2012-03-07

VÁLCE, OZNAČENÍ TOLERANCE – VRTÁNÍ VÁLCE

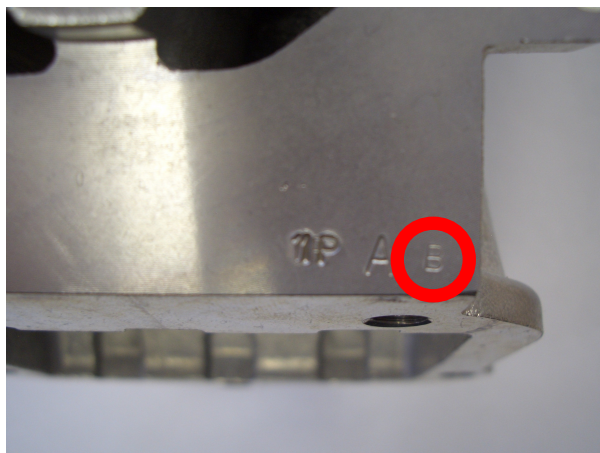
Stávající válce č. 223 993 (125 MAX), 223 994 (125 Junior MAX) a 613 933 (125 MAX DD2) mají na horní straně vyznačenou skupinu tolerance (A, AB nebo B) pro vrtání válce (viz. obrázek vedle).

Pro interní kontrolu výrobního procesu bylo zavedeno dodatečné značení menším písmenem "B" v pravém rohu (viz. obrázek vedle).

Vemte prosím na vědomí, že pouze vyražené písmeno (písmena) o velikosti 4 mm označují toleranci pro vrtání válce.

A: 54,000 – 54,010 mm

AB: 54,010 – 54,015 mm

B: 54,015 – 54,025 mm
